per conto delle "Rete Trivelle Zero – Marche"

**OGGETTO:** *procedura di V.I.A. - concessione di coltivazione Santa maria nuova (AN) – progetto Gas Plus Messa in produzione del pozzo a gas Santa Maria Nuova 003 dir a – Comune di Santa maria Nuova - opposizione*

Figura 72: Area di interesse con indicazione delle distanze dai principali recettori e/o ulteriori sorgenti

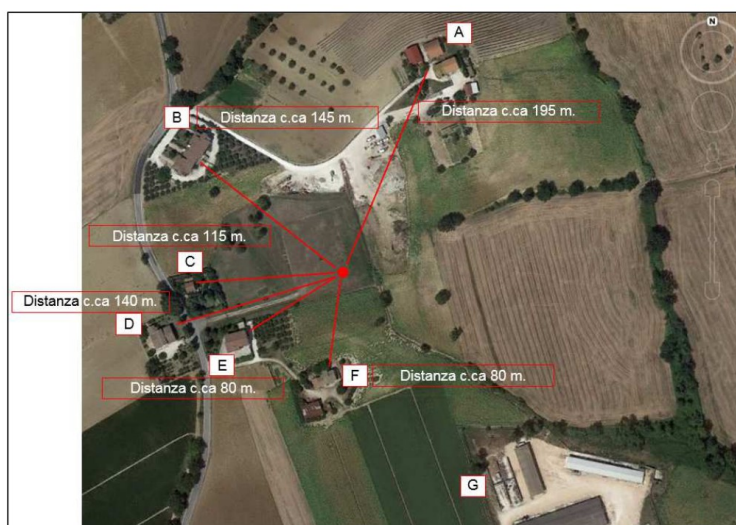
Per quanto sopra esposto **ci pare del tutto evidente l'azzardo di attivare l'estrazione a soli 80 metri da case e vie di comunicazioni.**

**In ogni caso, dato il contesto territoriale con la presenza di case sparse a pochissima distanza o addirittura confinanti con l'area pozzo e il punto di carico dei carri, reputiamo l'intervento assolutamente incompatibile con la sicurezza dei cittadini nonché degli agricoltori che si trovassero a lavorare nei campi circostanti in caso di incidente.**

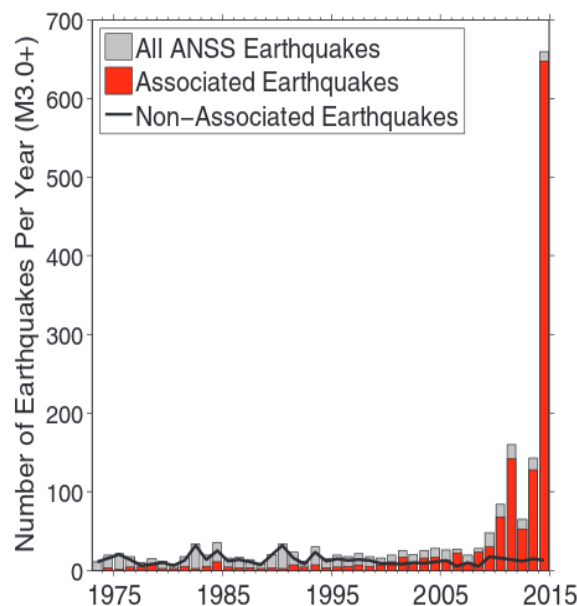
Il S.I.A. non presenta alcuna elaborazione sito-specifica sulla subsidenza che potrebbe essere innescata dall'estrazione in 20 anni, richiamando suti fatti in contesti completamente diversi e procedendo per analogia.

Tale modo di procedere è del tutto inaccettabile, tenendo conto sia degli impatti diretti che la subsidenza può comportare (effetti sulle case, sull'idrologia, sulle frane ecc.) sia quelli indiretti, come le questioni attinenti il rischio sismico.
